con la presente si inviano le Osservazioni contro il Progetto di un impianto eolico codice procedura ID 13034 denominato "Energia Sorano" ubicato nel comune di Sorano (GR) costituito da 8 (otto) aerogeneratori di potenza nominale 6,2 MW per un totale di 43,4 MW con relative opere connesse ed infrastrutture indispensabili.

ID: Codice procedura13034

“Progetto di un nuovo parco eolico, denominato "Energia Sorano", costituito da n.8 aerogeneratori, ciascuno di potenza nominale pari a 6,2 MW, per una potenza complessiva di 43,4 MW da realizzarsi nel comune di Sorano (GR) e relative opere di connessione”

Analisi delle Pale Eoliche in Progetto ed Esistenti

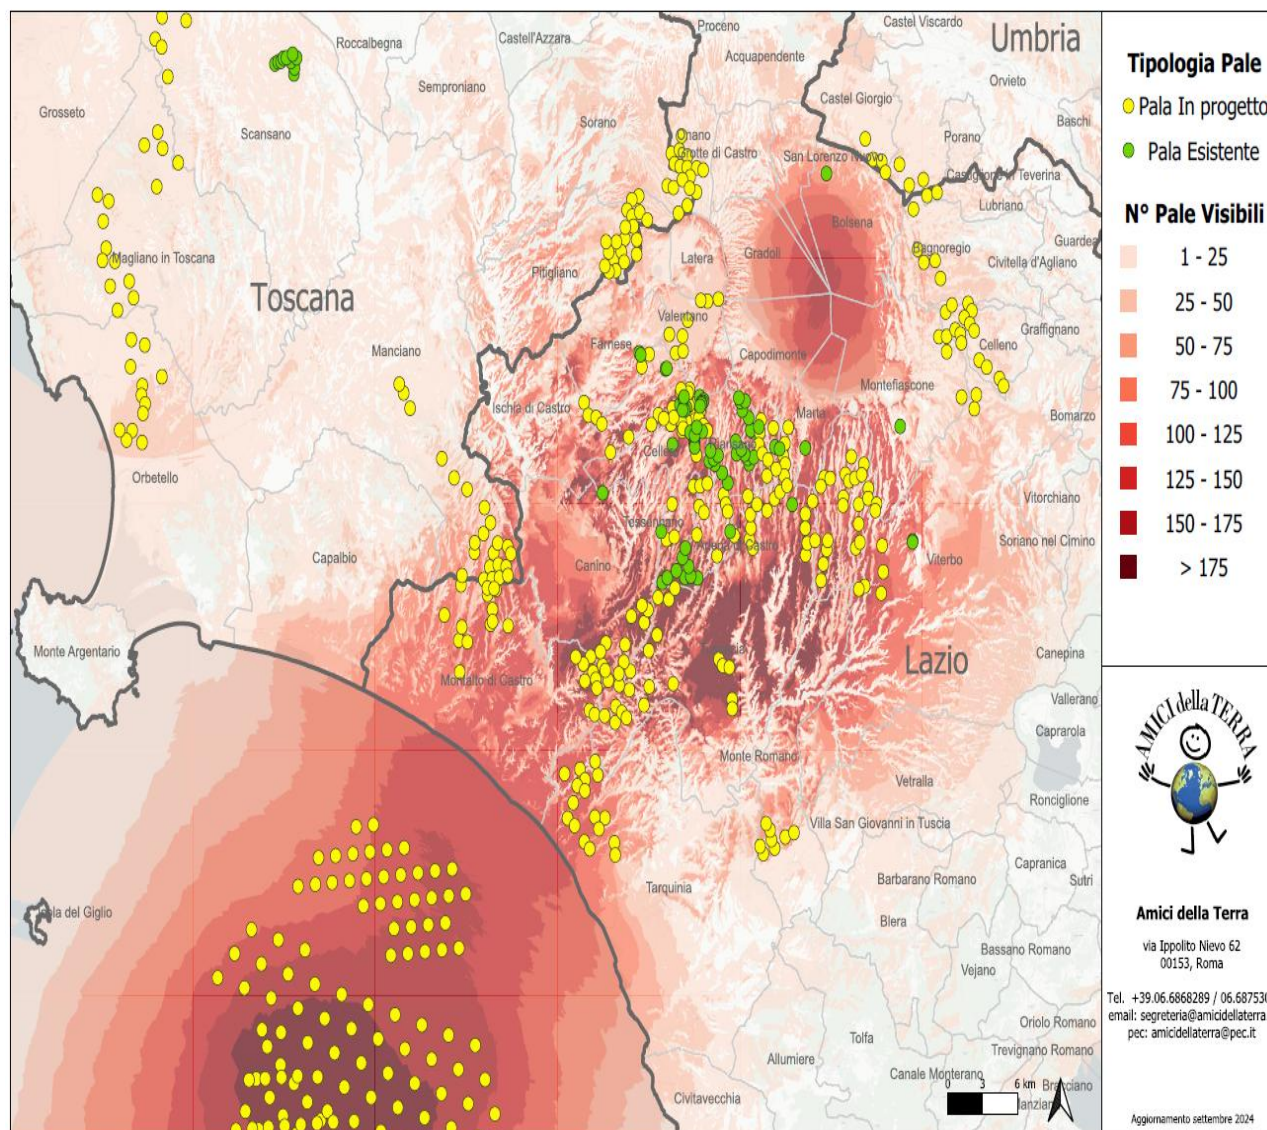
In questa elaborazione sono visibili **621** pale, di cui **540** in progetto e **79** esistenti. Del totale, **7** ricadono in Umbria, **92** in Toscana e **522** nel Lazio.

Le **540** pale in progetto sono suddivise in **42** progetti, **1** in Umbria, **8** in Toscana e **33** nel Lazio.

Delle **218** pale off-shore previste al largo di Tarquinia, solamente **92** sono visibili in questa elaborazione. Le restanti sono poco più a Sud.

Se agli impianti eolici rappresentati qui sopra che non comprendono sia l'impianto eolico Pitigliano di 20 pale e le altre 14 pale del progetto eolico Pian di Morrano – La Rotta e neanche gli 8 aerogeneratori di “Energia Sorano” ad essi si aggiungono le migliaia di ettari (7000 fin’ora) di territorio occupato dagli impianti fotovoltaici e agrivoltaici e dalle altre tipologie di impianti, appare chiaro il numero spropositato degli impianti FER nella bassa toscana e nella Toscana.

Nell'immagine sono visibili i Siti Natura 2000 Toscana sud - Lazio nord, in rosso la zona di localizzazione dell'impianto. Immagine tratta dal Geoportale nazionale, MASE.

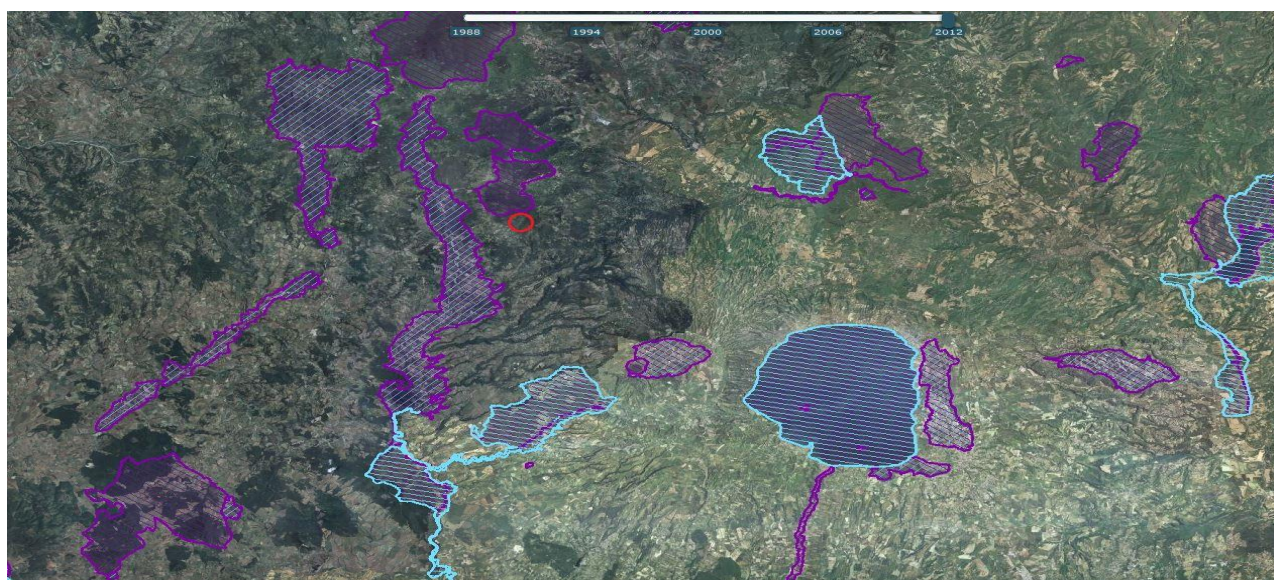
ZSC IT51A0020 Monte Penna, Bosco della Fonte e Monte Civitella: distanza da aerogeneratore più vicino: 200 metri; distanza da altre opere: 100 metri

ZSC/ZPS IT51A0019 Alto corso del Fiume Fiora: distanza da aerogeneratore più vicino 2.6 Km; distanza da altre opere: 2.8 Km.

ZSC IT5190013 Foreste del Siele e del Pigelleto di Piancastagnaio: distanza da aerogeneratore più vicino 4.8 Km; distanza da

Si riscontrano infatti distanze veramente ridotte, in alcuni casi di qualche centinaio di metri dalle zone di protezione, per cui appare veramente impropria e tendenziosa l'affermazione che si ritrova costantemente nello studio secondo cui *non esisterebbero interferenze dirette*

Il cerchio blu nell'immagine indica la zona in cui ricadrebbe l'impianto eolico industriale "Energia Sorano".

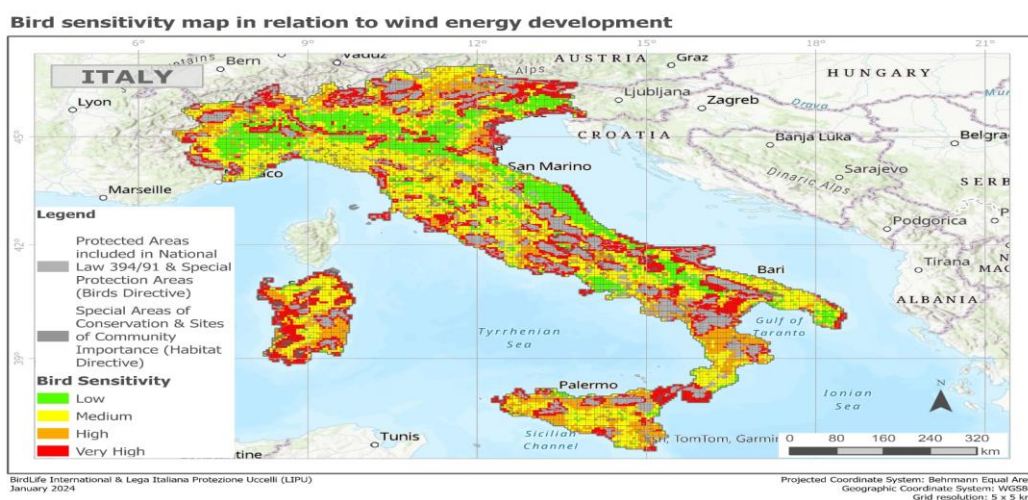
La mappa elaborata dalla LIPU di cui si riproduce anche un particolare è a ulteriore autorevole riprova che l'assenza di interferenze con i siti della Rete Natura 2000 sostenuta dalla proponente è profondamente errata. Infatti dal particolare della mappa, riportato qui sotto, se confrontato con i colori della legenda della mappa completa si evince facilmente che la zona in cui si verrebbe ad insediare l'impianto industriale è a media (giallo), alta (arancione) e veramente alta sensibilità (rosso) per l'avifauna.

OSSERVAZIONE 9. Vincolo idrogeologico.

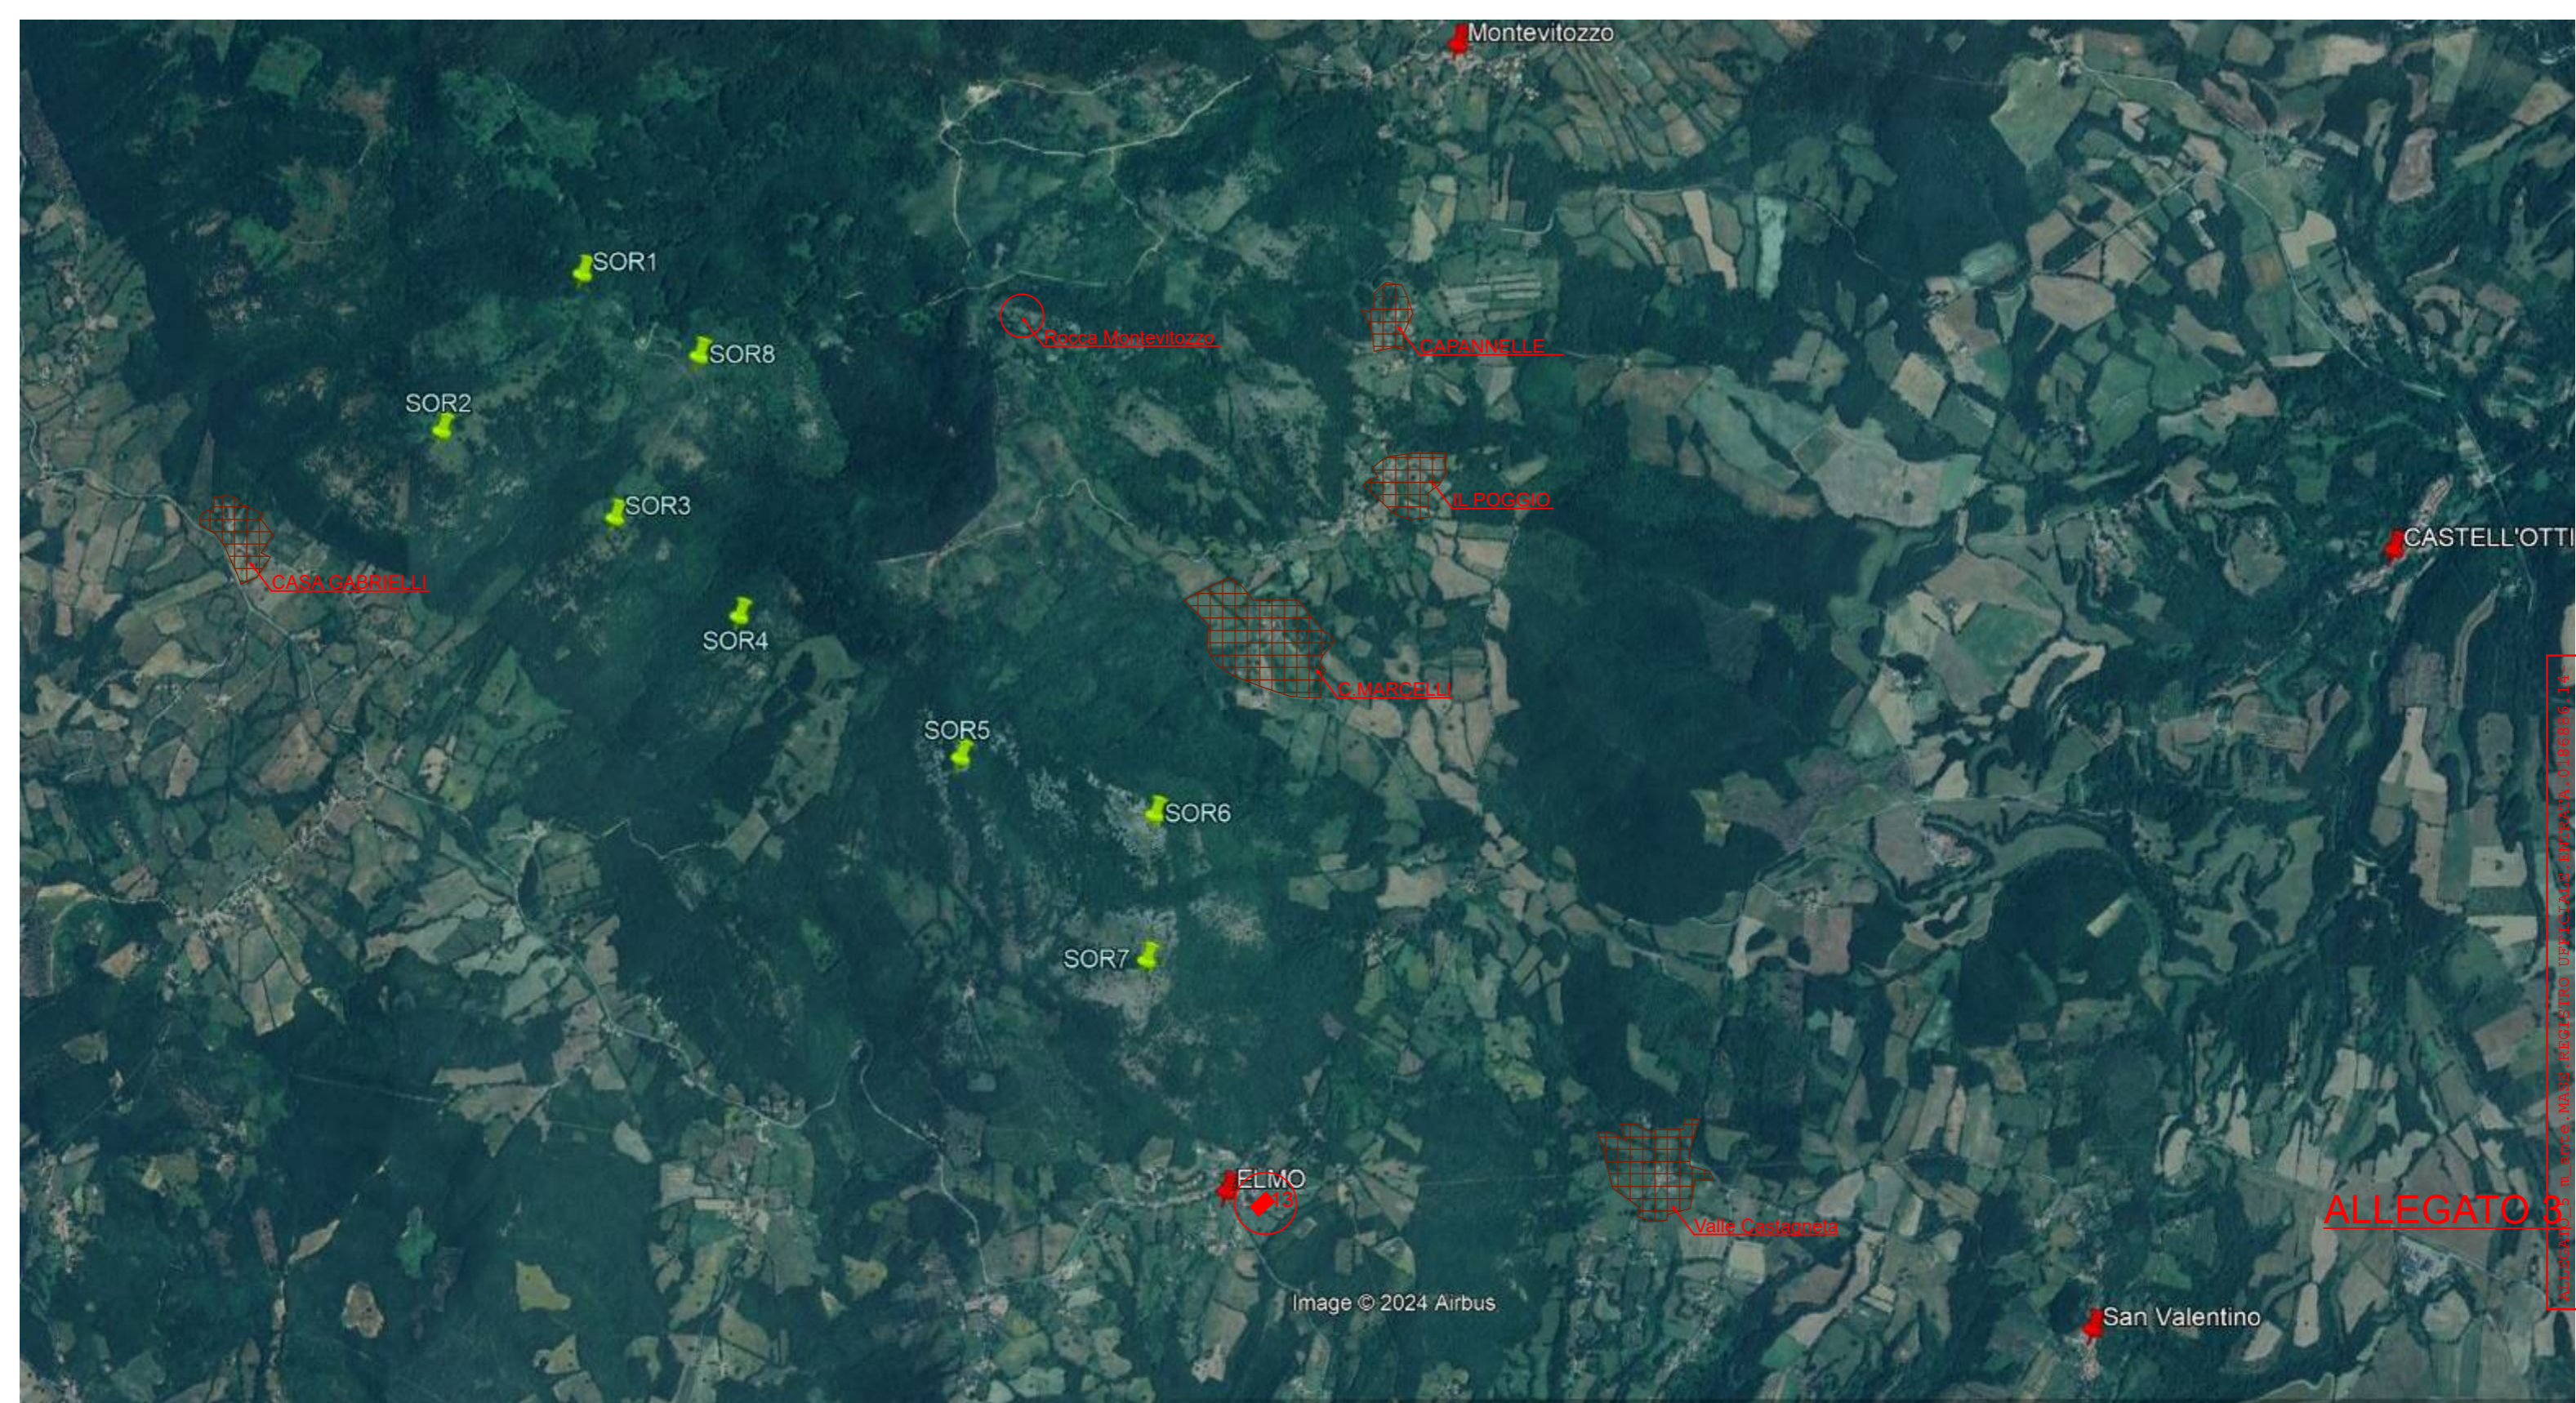
Il progetto insiste su un'area vincolata dal 1923 per protezione idrogeologica, con rischi legati a interventi sul terreno come disboscamenti e scavi.

Gran parte delle opere in progetto cade in area riconosciuta a protezione idrogeologica sin dall'R.D. 3267 del 1923, confermata come area boscata nel 2016 e con DCR 93/2018 con conseguente vincolo idrogeologico. Il Vincolo idrogeologico sottopone a tutela le aree territoriali che per effetto di interventi quali, ad esempio, disboscamenti o movimenti di terreno, scavi per plinti, allargamenti dei tratturi possono, con danno pubblico subire denudazioni, perdere la stabilità o turbare il regime delle acque).

Si vuole inoltre evidenziare che l'area è ricca di doline puntuali e areali (dati cartografia Geoscopia) che potenzialmente possono costituire un rischio per la sicurezza del cantiere e della struttura quando fosse operativa.

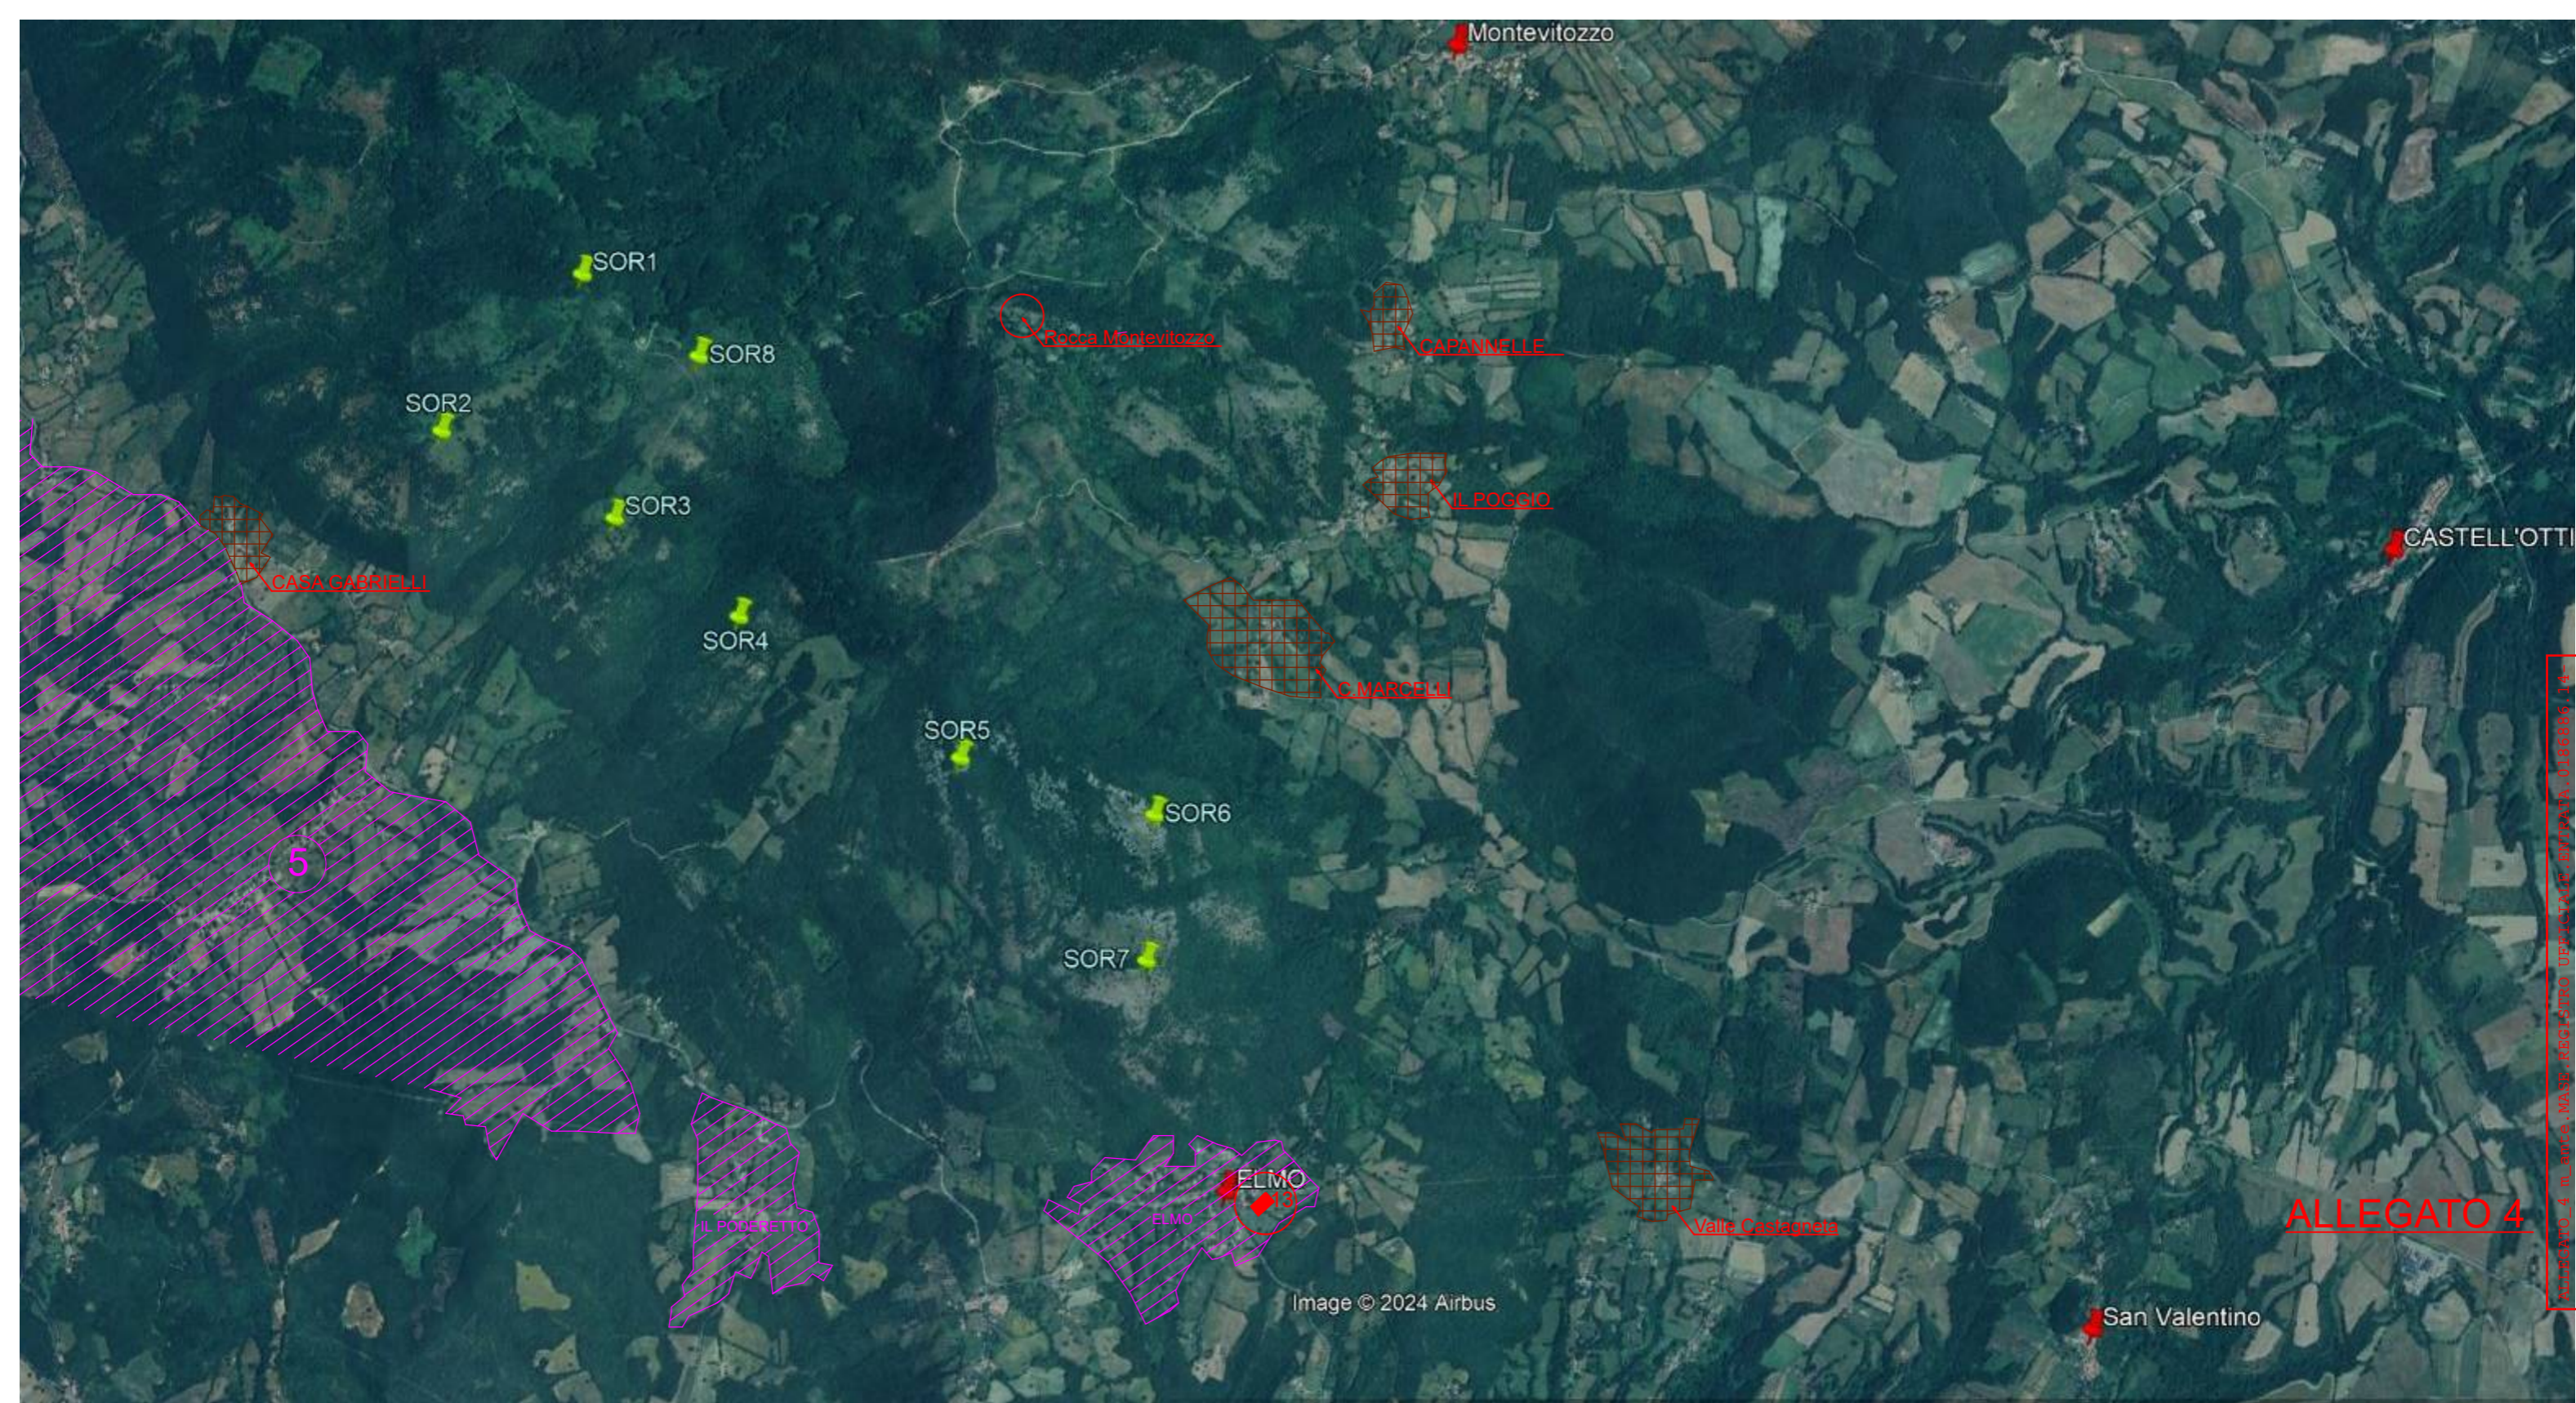
Eolico SORANO	Pertinenza Paesagg.del Centro Storico e del nucleo rurale compresi edifici di valore archit.paesaggistico e/o storico-culturale (Distanze in mt.)						
	CASA GABRIELLI	CASALE MARCELLI	IL POGGIO	CAPANNELLE	VALLE CASTAGNETA	Compl. Parrocc. San Giovanni Battista Decollato 13	ROCCA DI MONTEVITOZZO
SOR.1	1.400	2.500	////	2.900	////	////	1.650
SOR.2	700	2.800	////	////	////	////	2.200
SOR.3	1.200	2.100	2.700	2.800	////	////	1.700
SOR.4	1.700	1.600	2.300	2.600	////	2.800	1.600
SOR.5	2.600	1.000	1.800	2.300	2.700	1.900	1.700
SOR.6	////	900	1.500	2.000	2.000	1.400	1.900
SOR.7	////	1.400	2.000	2.600	1.800	900	2.400
SOR.8	1.700	2.000	2.500	2.500	////	////	1.200
